Gamma S&F	Modello FESTIVAL	N° I.T. 12_2016
Matricola 64311741	Oggetto NUOVA SCHEDA ATTUAZIONI FESTIVAL

Gamma S&F	Modello FESTIVAL	N° I.T. 12_2016
Matricola 64311741	Oggetto NUOVA SCHEDA ATTUAZIONI FESTIVAL

Nuova scheda attuatori

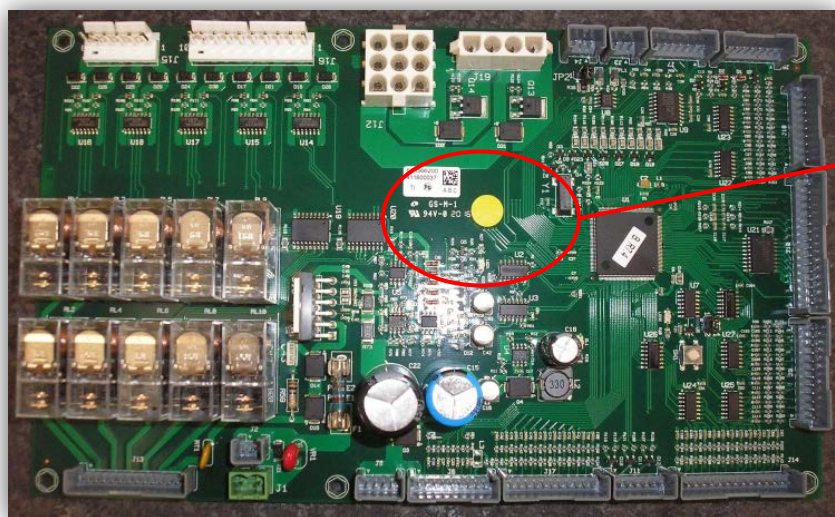
A seguito dell'implementazione del **motoriduttore movimento portello** (cod. ricambio: **259014**), al posto del **motoriduttore**, cod. ricambio: **0V3097**, è stata introdotta una **nuova scheda attuatori**, che utilizza un protettore di corrente **PPTC** di taglia superiore.

la **nuova scheda attuatori** si distingue da quella **pre-modifica** mediante il **bollino giallo**

Codice ricambio: **260895**

Codice ricambio: **256963**

Motoriduttore movimento portello

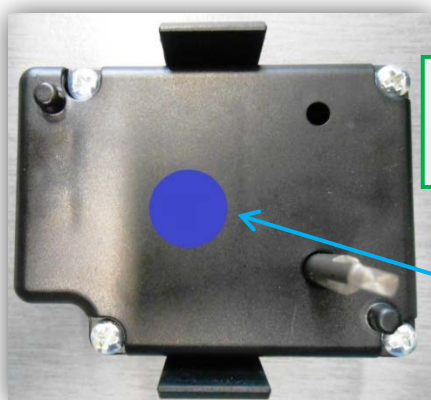
Individuato mediante il
bollino blu

Codice ricambio: **259014**
